Technical Bulletin

Fiat Gruppe 1.9 JTD Motoren

GATES REFERENZ:	6PK1835XQ für OE Teilenummer 55189679 und 71734476
MARKE:	ALFA ROMEO/ FIAT/ LANCIA
MODEL:	147, 156, GT, Marea, Marengo, Multipla, Lybra
MOTOR TYP:	1.9JTD
MOTOR CODE:	182B4000,186A6000,186A8000,182A9000, 182B9000,192A5000,192B1000,937A2000, 937A4000,937A5000,AR32302,AR37101

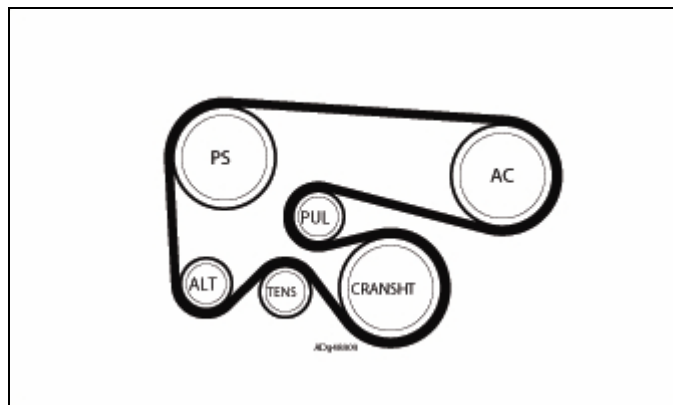
Auf verschiedenen Modellen der Fiat Gruppe mit den Motoren 1.9 JTD die mit einem Klimakompressor ausgerüstet sind wurden einige notwendige Anpassungen am Antrieb der Nebenaggregate vorgenommen.

Riemenlänge sowie leichte Veränderungen an Spann- und Umlenkrollen wurden schrittweise zur Erzielung einer verbesserten Antriebsleistung vorgenommen. Diese leichten Veränderungen wurden in unterschiedlichem Ausmaß, je nach Hersteller durchgeführt.

Infolgedessen bietet die Fiat Gruppe nur noch eine Riemendimension für diesen Antrieb an:

OE Nummer 55189679 und 71734476

Die hierfür vorgesehene Gates Artikel Nummer ist MicroV®XF **6PK1835XQ**

Dieses bedeutet, dass der, in der Vergangenheit für einige dieser Anwendungen empfohlene, 6PK1840 nicht länger verwendet werden sollte.
